Datum předložení změny:		ZL č. 33
Zhotovitel:	Zlínstav a.s.	
Objednatel:	Vysoká škola chemicko-technologická v Praze	
Projektant:	SPS projekt, spol. s r.o.	
TDS:	Gleeds Česká republika a.s.

Projekt zakázkové číslo:	513/18
Stavba:	VŠCHT Praha – Rekonstrukce prostor uvolněných z pronájmu (etapa I) v budově B ul. Zikova – kancelářská část
Objekt:

Název změny:	ZL33 - Omítky, zaoblený roh
--------------	-----------------------------

ÚPRAVA PŮLKUGLONĚCH ROHŮ

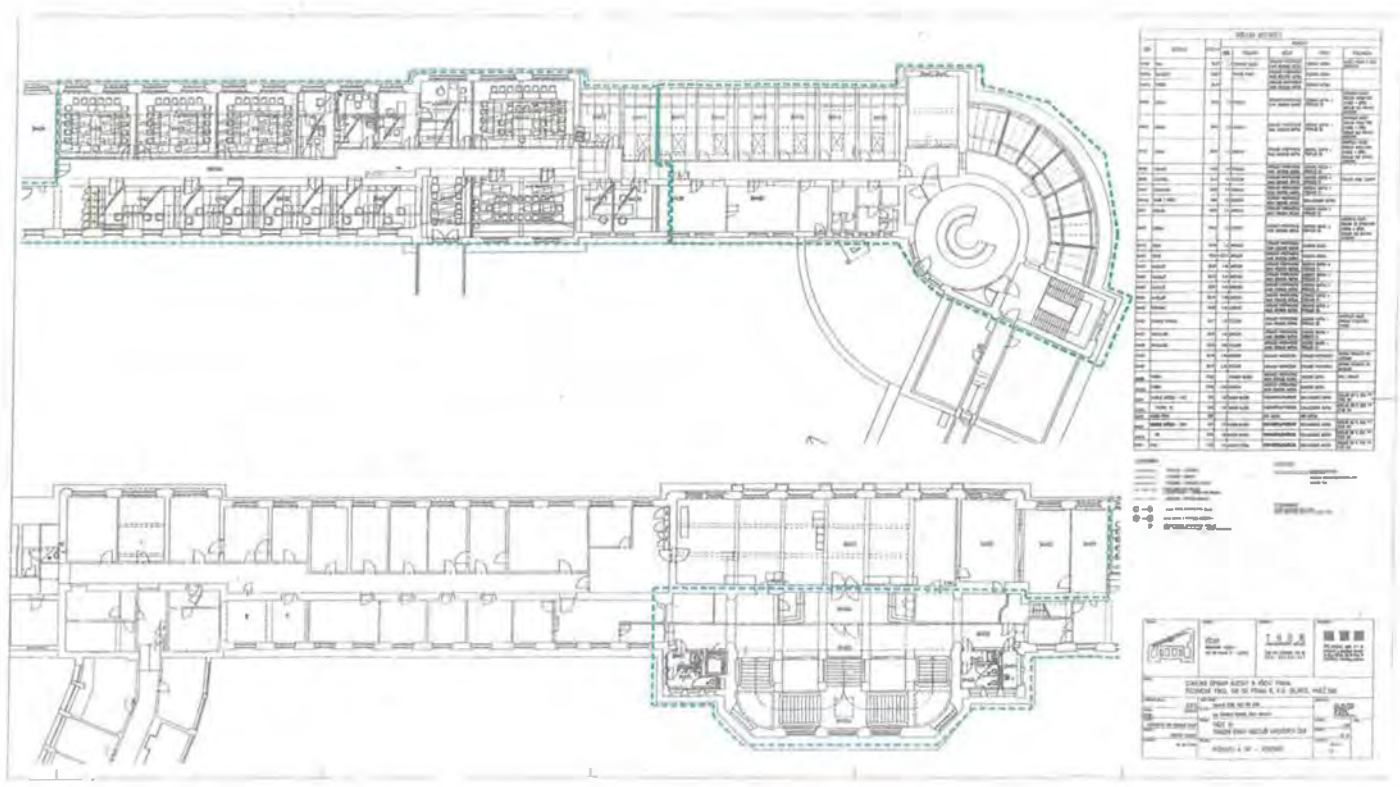
Na základě původního oblého tvaru ostění u jednotlivých dveří byl architektem vznesen požadavek na zachování stejného tvaru u ostění nově realizovaných dveří. Tento detail projektová dokumentace neobsahuje a nebyl ani součástí výkazu výměr. Tyto práce vznikly jako dodatečný požadavek architekta. ZL je realizován za splnění podmínek § 222 odst. 5 ZZVZ jako nepodstatná změna závazku ze smlouvy.

U všech nově realizovaných vstupech do místností realizovat oblé ostění dle původního tvaru ostění
